### **Kommentar til innkomne merknadar – Torvik kraft, Førde kommune**

I samband med at NVE har hatt søknad om konsesjon til bygging av Torvik kraftverk i Førde kommune på høyring har det kome inn fleire merknadar.

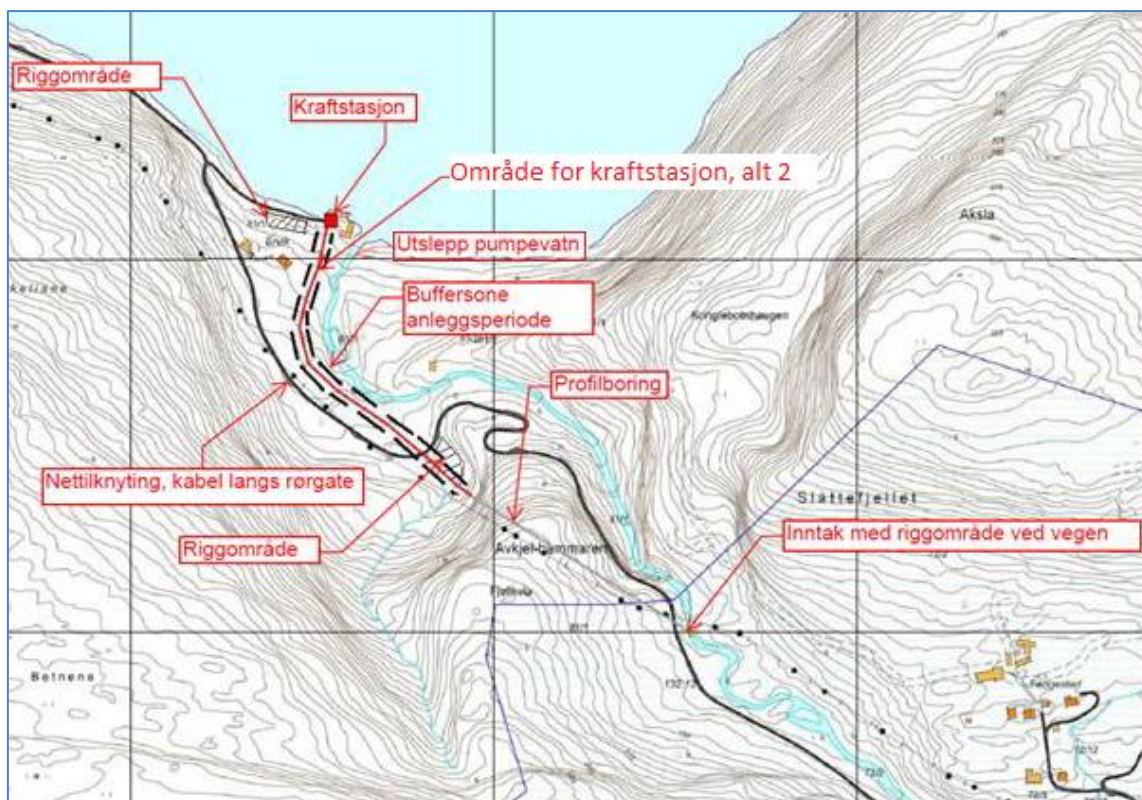
På bakgrunn av merknadane ønskjer tiltakshavar å søkje om eit **alternativ 2**, der kraftstasjonen vert plassert på kote 20, med avløpskanal tilbake i elva ovanfor fossen.

Inntak og trase for vassveg vert den same som for søkt alternativ. Kraftstasjonen vert plassert oppstrøms fossen på kote 20. Sjå kart på neste side:

#### Teknisk data for alternativ 2:

Maks slukeevne 3,7 m<sup>3</sup>/s

Installert effekt: 3,2 MW

Produksjonen: 10, 2 GWh.
